**SMAEP de Sens Nord-Est
Sce. des Salles**

**REVISION DES PÉRIMÈTRES DE PROTECTION
DU CAPTAGE DES GRANDS PRES**

**PIÈCE N°4 : RAPPORT DE
L'HYDROGEOLOGUE AGREE**

**Avis sur la révision des périmètres de protection
du captage des « Grands Près »
(n°03313X0014) situé à Pont-sur-Vanne (Yonne)**

Figure 1 : coupes géologique et technique du captage EDCH étudié

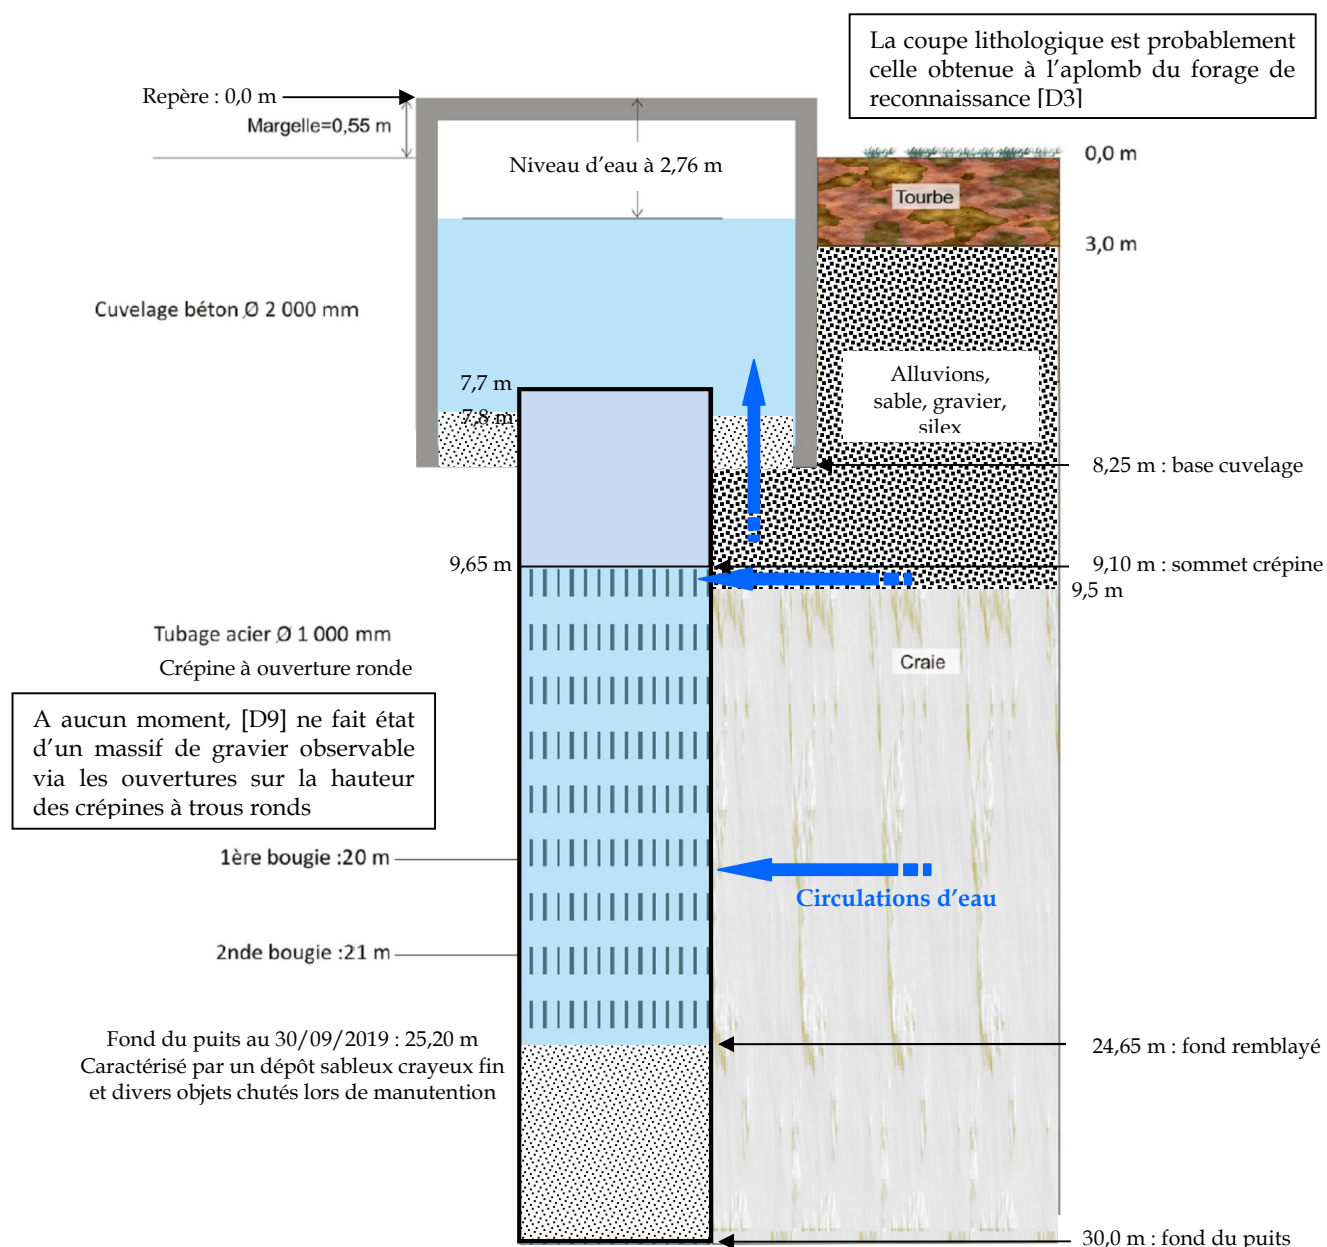
La Figure 1 illustre les coupes géologique et technique du captage [D3] d'Eau Destinée à la Consommation Humaine (EDCH) modifiées par mes soins.

Il est envisageable que le captage mobilise des eaux par l'espace annulaire compris entre le tube DN1000mm et le cuvelage DN2000mm en raison de la conception de l'ouvrage et de la coupe lithologique (Figure 1).

Figure 2 : coupe technique du forage de reconnaissance [D9]

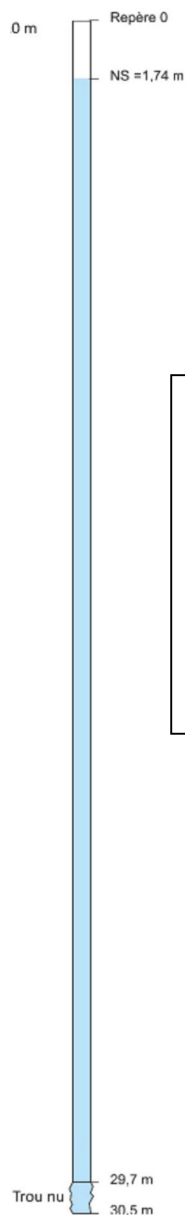
Concernant le forage d'essai, l'état de l'ouvrage (très encombré par les encroûtements) n'a pas permis d'établir la définition minutieuse de la coupe technique.

De [D9], il ressort :

- Un diamètre d'équipement en acier de 450 mm,
- L'absence de visibilité des ouvertures de crépines,
- L'intérieur de l'équipement encombré de tubercules et d'encroûtements,
- Les parois de l'ouvrage en trou nu de 29,7 à 30,5m,
- Le fond à 30,5 m avec une accumulation de dépôts.

- combler le forage de reconnaissance : préalablement à cette opération, l'ouvrage sera brossé et nettoyer avec un émulseur double colonne désinfecté. Puis, une inspection vidéo de contrôle devra vérifier le fond, la nature et la position des crépines, et l'existence d'un massif de gravier. Cet ouvrage sera remblayé avec un massif de gravier siliceux de granulométrie Sup 250 (Ø18-25mm) ou Sup 500 (Ø20-40mm) désinfecté du fond jusqu'à -4m/sol surmonté par une couche isolante de -4 à -3m/sol (argile gonflante), puis avec un coulis de ciment à 5% de bentonite de -3m jusqu'au sol après recépage du tube acier DN450mm existant sur le dernier mètre et pose d'une tige en acier matérialisant l'axe du forage.

Figure 3 : courbe caractéristique partielle du captage établie le 22/09/2015

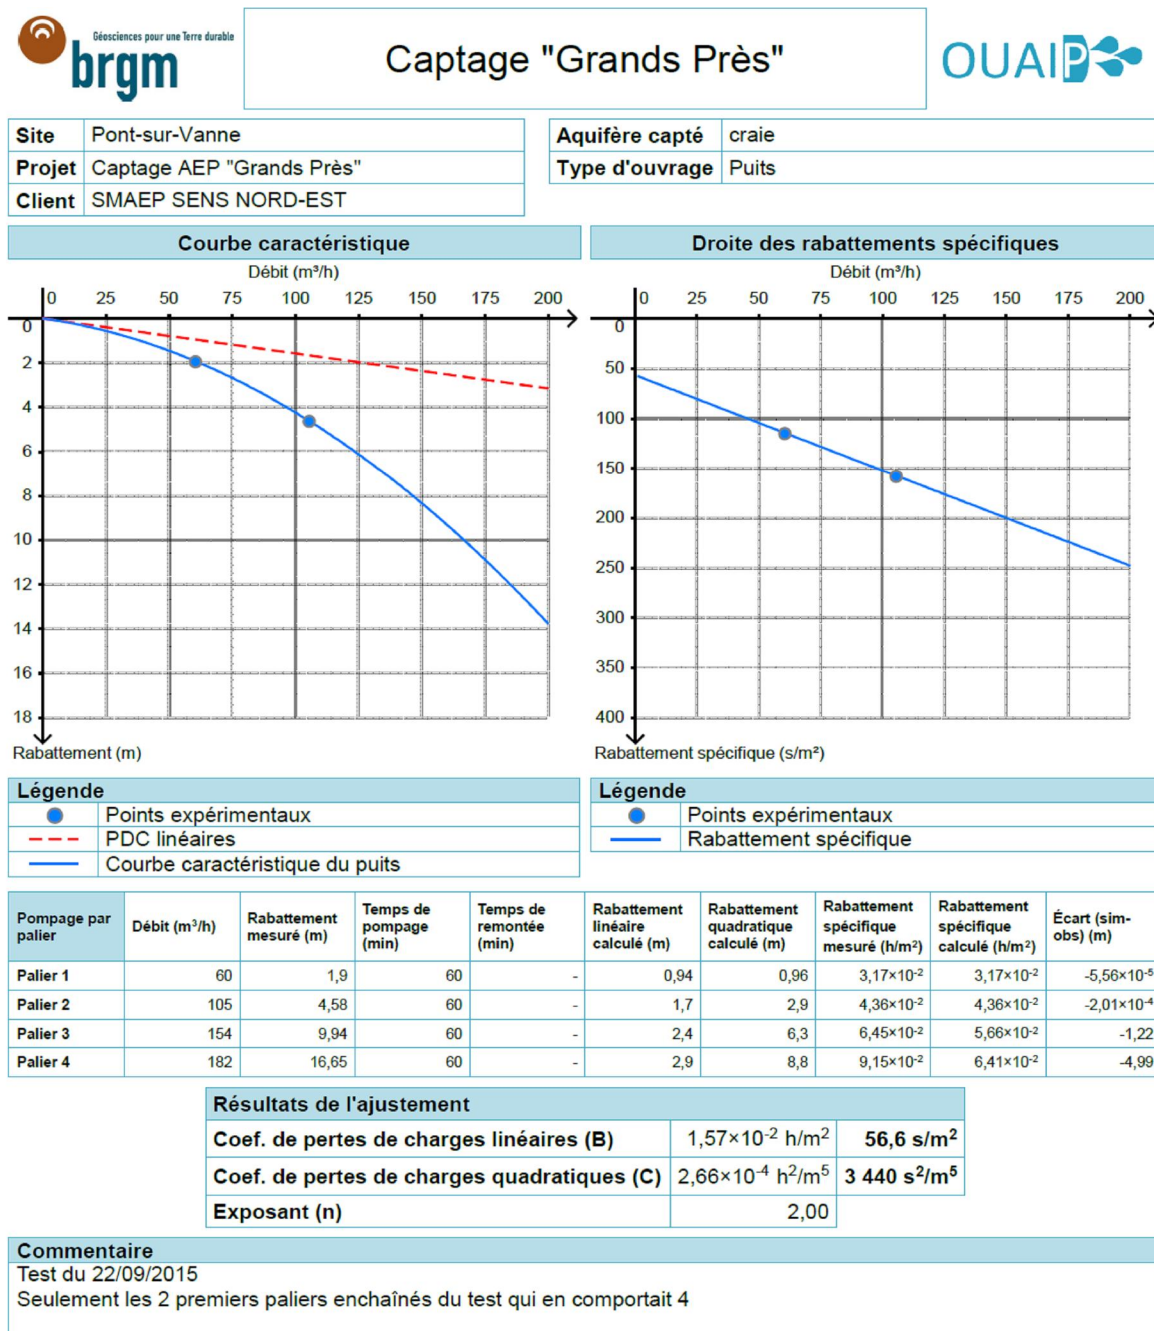
Le débit critique se situe entre le 2^{ème} et le 3^{ème} palier de débit soit entre 105 et 154 m³/h.

Avec l'équation de la courbe caractéristique (Figure 3) relative aux deux premiers paliers, le calcul du niveau dynamique donne une valeur de 7,10 m/repère (6,55 m/sol) pour une heure de pompage avec un débit de 110 m³/h dans les mêmes conditions d'état de nappe de la craie que le 22/09/2015.

Avec cette profondeur de niveau dynamique simulée à 7,10m/repère (soit 6,55m/sol) après une heure de pompage à 110 m³/h, l'eau devrait a priori demeurer dans le cuvelage même après une exploitation en continu de 20 heures, dans les conditions du test.

Figure 4 : courbe de descente du niveau d'eau au captage interprétée avec les paramètres du forage de reconnaissance

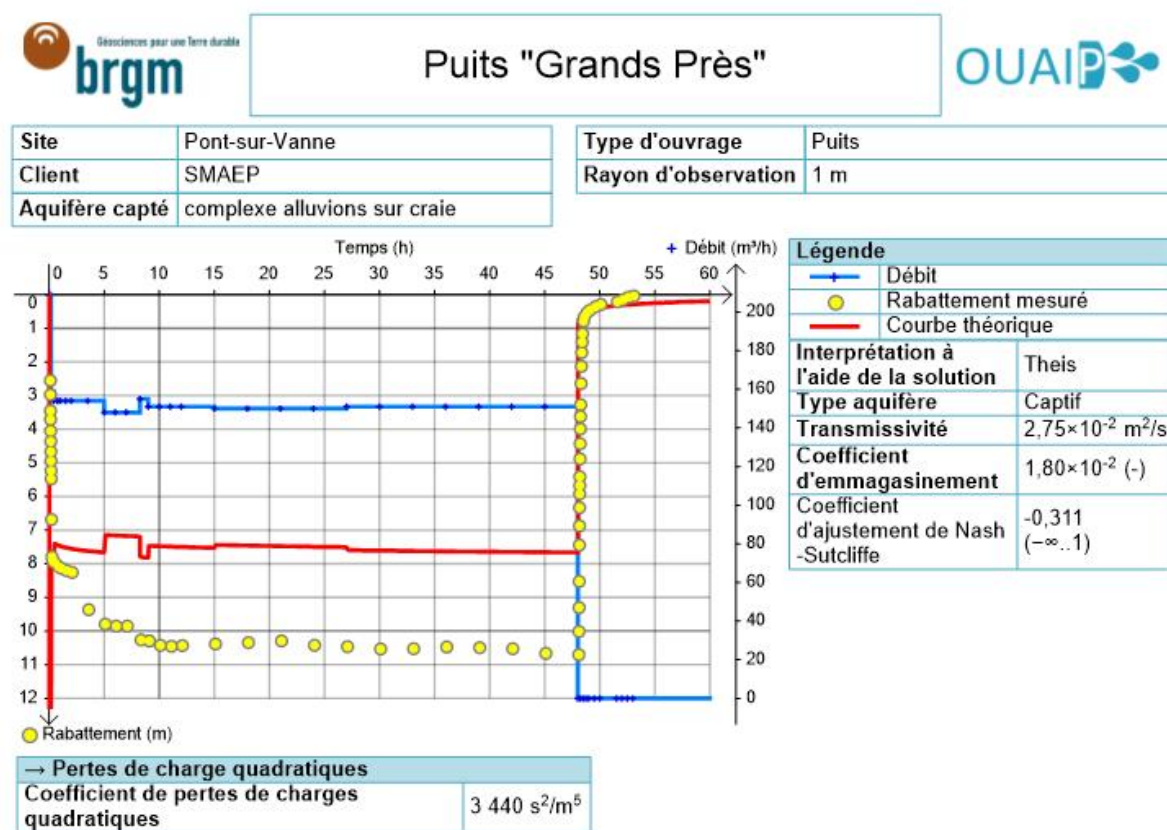
Je constate le décalage d'ajustement entre les points observés et la courbe simulée liée en outre au dénoyage des venues d'eau issues probablement de la zone d'interface alluvions-craie (gravier-silex et craie déstructurée).

En effet, le dénoyage des venues d'eau souterraine de la tranche supérieure des crépines pendant le pompage d'essai de longue durée ne permet pas d'appliquer les codes de calculs usuels.

Pour les caractéristiques hydrodynamiques du complexe aquifère, alluvions- craie, j'utiliserai donc les valeurs arrondies obtenue à l'aplomb du forage de reconnaissance ci-après :

- Transmissivité, $T = 2,4.10^{-2} \text{ m}^2/\text{s}$,
- Coefficient d'emménagement, $S = 2\%$.

Figure 5 : le périmètre de protection immédiate

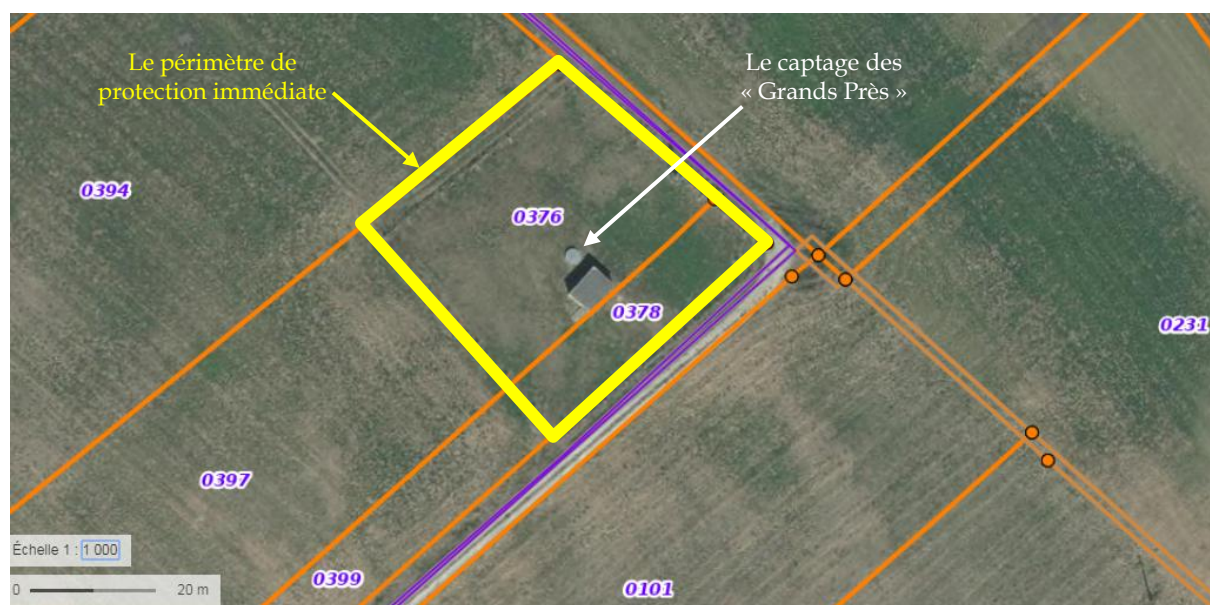
Actuellement, le grillage et le portail cernant le captage d'eau, le local technique et le forage de reconnaissance se trouvent sur les deux parcelles cadastrales, propriétés du SMAEP :

- n°376 et n°378 de la section AK sur la commune de Pont-sur-Vanne.
- Ce découpage parcellaire représentant une surface de 1844 m² est adapté à l'instauration de ce périmètre de protection des équipements à protéger et il sera donc conservé.

La Figure 5 illustre la consistance du périmètre de protection immédiate.

La clôture actuelle présente un état général relativement moyen et mériterait une rénovation, notamment par une surélévation du grillage.

- rénover la margelle en béton du puits de captage qui présente une dégradation en surface se traduisant par des ouvertures suffisantes pour permettre des actes de malveillance ; toute modification de la hauteur de cette margelle sera transcrite sur un croquis et illustrée par des photographies de manière à connaître la différence avec le repère utilisé pour les mesures des investigations relatives à l'étude préalable à la mise en place de ces périmètres ([D3], [D4] et [D9]) ;

- nettoyer le fond de l'ouvrage via un émulseur double colonne préalablement désinfecté (la mesure du fond de l'ouvrage se fera aux quatre points cardinaux, avant, pendant et après l'opération) ; le volume des dépôts sera comptabilisé et stocké dans une bache de 10 m³ pour vérifier la nature exacte de ces dépôts et comparer le volume extrait avec le volume théorique dans le puits ; préalablement, tous les objets chutés seront repêchés ; des photographies de cette opération et de ces dépôts seront consignées dans le compte-rendu, composé également d'une inspection vidéo pour statuer sur le fond de l'ouvrage et sur l'état des crépines actuellement masquées ;

Figure 6 : le périmètre de protection rapprochée

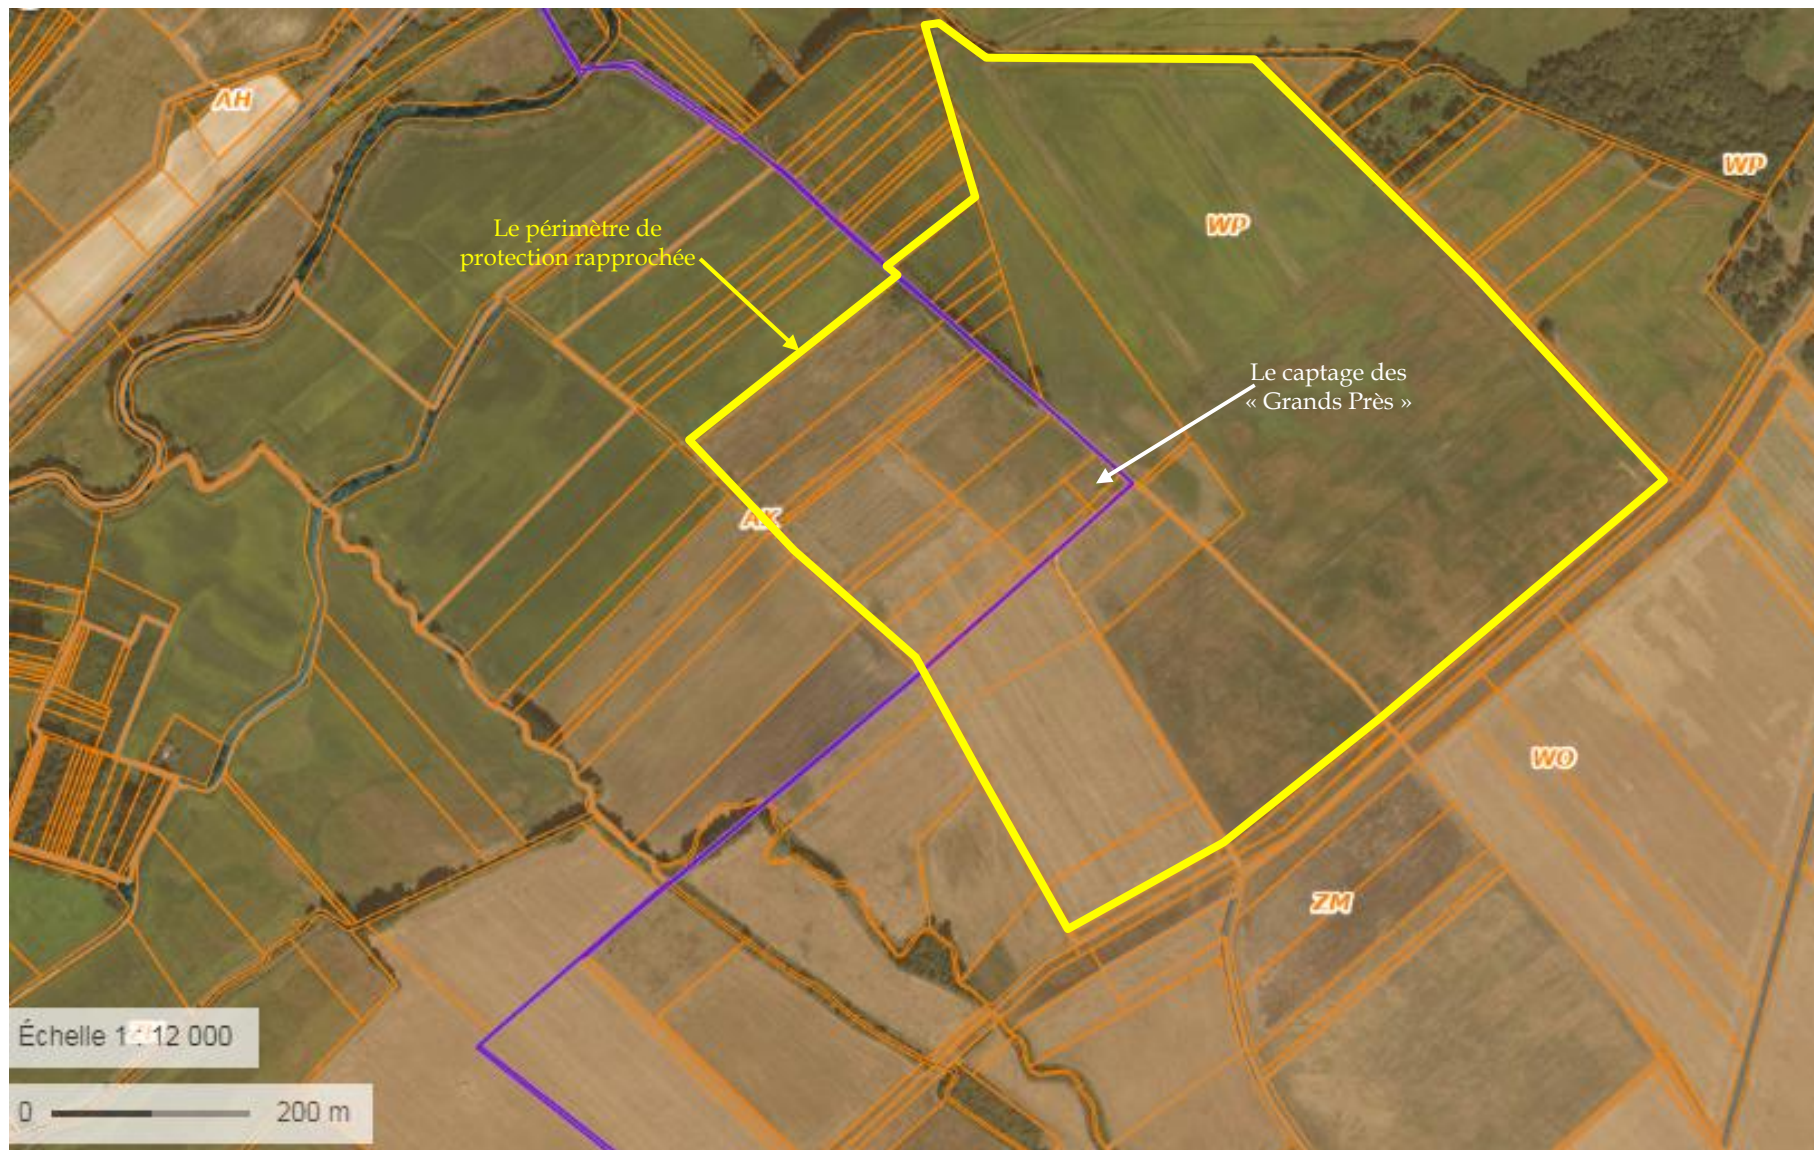
Le périmètre de protection rapprochée s'étendra sur les communes de :

- Pont-sur-Vanne : sur une partie de la section AK,
- Vareilles : sur une partie de la section ZM,
- Chigy : sur une partie de la section WP.

La Figure 6 présente sur deux planches (photographie aérienne puis extrait IGN 1/25000 agrandi) l'étendue de ce PPR.
